桃園市政府建築管理處 函

主旨：檢送本處113年8月7日召開「113年度第4次法規執行疑義
（建築技術諮詢小組）暨審查基準檢討會議」之會議記錄
一案，請查照。

會議名稱：113年第 4 次建築法規執行疑義(建築技術諮詢小組)

暨審查基準檢討會議

附件 1-案例

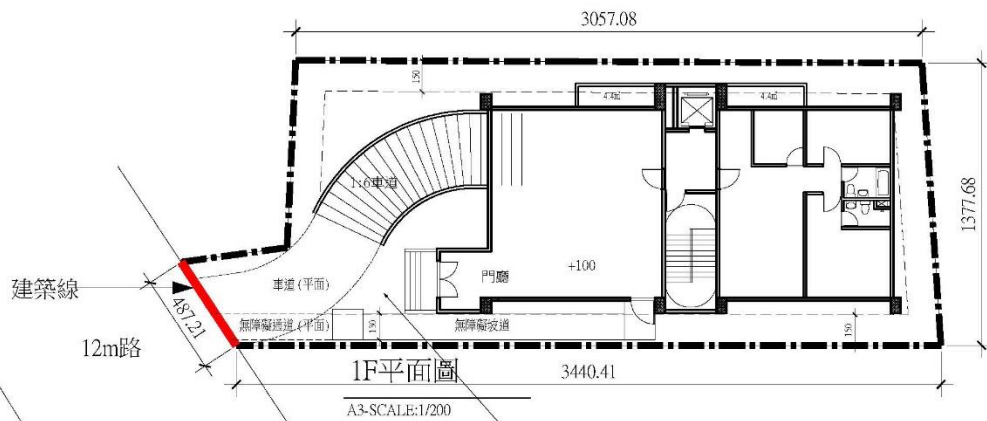
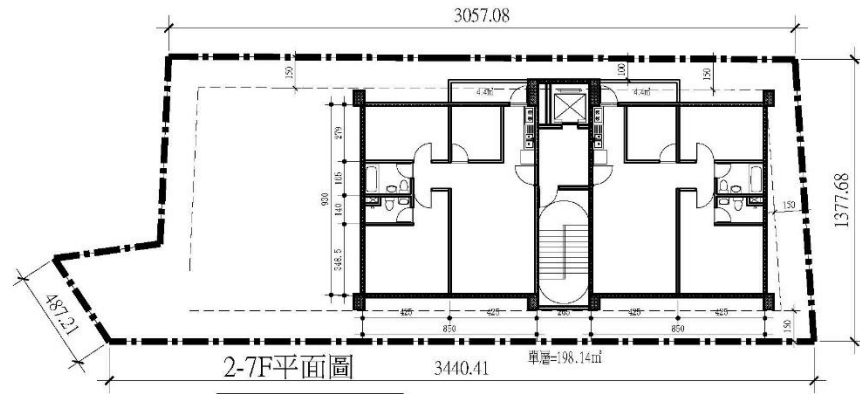
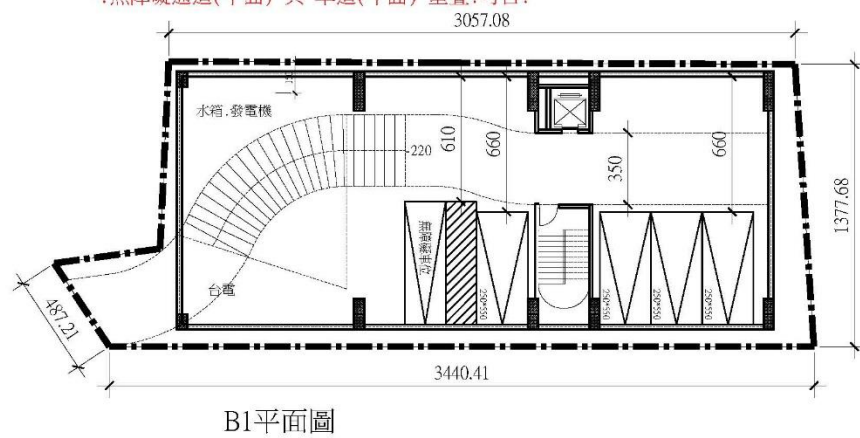
一幢一棟且單一梯廳出入口之建築物是否須留設基地內通路疑義，且無障礙通路是否可以與車道重疊，提請討論。

- 一、本案為一幢一棟且單一共同梯廳出入口之建築物，共同梯廳出入口直接面向道路。
- 二、依內政部88年7月13日台內營字第8873841號函(略以)：「第163條基地內通路之規定與第2條私設通路之規定相同部分，得依照同編第2條圖例2-(1)及圖例2-(3)之規定辦理。」(詳附件1-1)。
- 三、另查新北市工務局107年7月18日新北工建字第1071511082號函結論：「依內政部88年7月13日台內營字第8873841號函(詳附件1-2)、內政部營建署95年7月5日營署建管字第0952910412號函(詳附件1-3)及97年10月30日營署建管字第0972917966號函解釋意旨(詳附件1-4)，一幢一棟單一共同梯廳出入口之建築物，未涉及建築技術規則建工編第90條規定應開設二處以上不同出入口者，得免檢討基地內通路」。
- 四、無障礙通路是否可以與車道重疊請參104年第一次建築法規疑義會議

- *.技術規則#2#163:以基地內通路為進出道路,建築物總樓地板面積>1000,基地內通路寬度要6m
- *.只有一支梯,以門廳直接面對建築線,是否需檢討基地內通路寬度?
- *.無障礙通道(平面)與車道(平面)重疊,可否?

- 一、 一幢一棟共同梯廳出入口直接面向道路建築物，未涉建築技術規則設計施工編第90條規定應開設二處以上不同出入口者；且步行距離符合建築技術規則設計施工編第93條及第94條規定，得免設置基地內通路。
- 二、 無障礙通路與車道重疊部分，依104.01.15 「104年度第一次建築法規疑義研討會」案由一決議辦理。

決 議：依公會建議辦理。
